Van: "[REDACTED]"
Verzonden: dinsdag 22 april 2025 07:17
Aan: "[REDACTED]" <[REDACTED]@witteveenbos.com>
Cc: "[REDACTED]" <[REDACTED]@dalfsen.nl>; "[REDACTED]" <[REDACTED]@dalfsen.nl>
Onderwerp: FW: adviesverzoek opvanglocatie Engellandweg

Onderwerp: RE: adviesverzoek opvanglocatie Engellandweg, o

Van: [redacted] <[redacted]@odijsselland.nl>
Verzonden: woensdag 9 april 2025 15:50
Aan: [redacted] <[redacted]@dalfsen.nl>
Onderwerp: adviesverzoek opvanglocatie Engellandweg, o

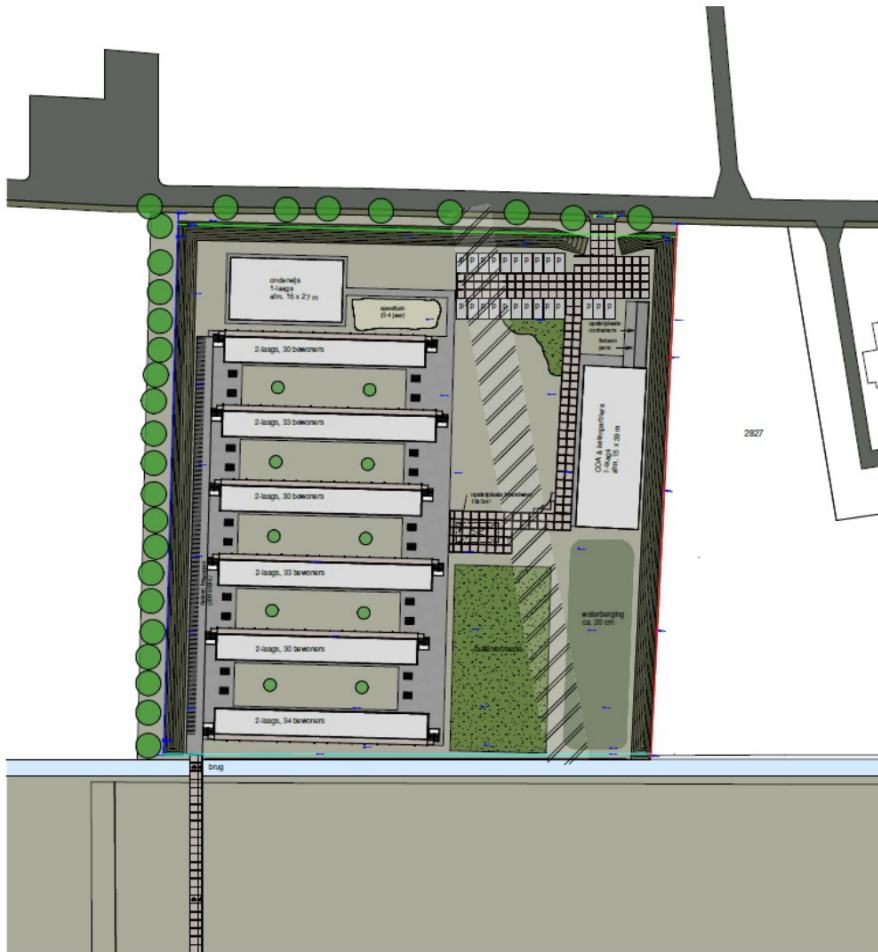
- Tekening en info aarden wallen. Laat de onderstaande tekening met de locatie van de aarden wallen en hoogten daarvan meenemen in de ruimtelijke onderbouwing.

Ik lees dat er grond/geluidswallen aan de oost-, zuid- en westzijde worden gerealiseerd. Is dat inderdaad de bedoeling? Is dat zeker en hoe hoog worden die wallen dan?

Er komen 3 grondwallen in noord-, oost- en westzijde van 2,5 meter hoog. Zie afbeelding hieronder, de 'dikke lijnen' zijn de grondwallen.
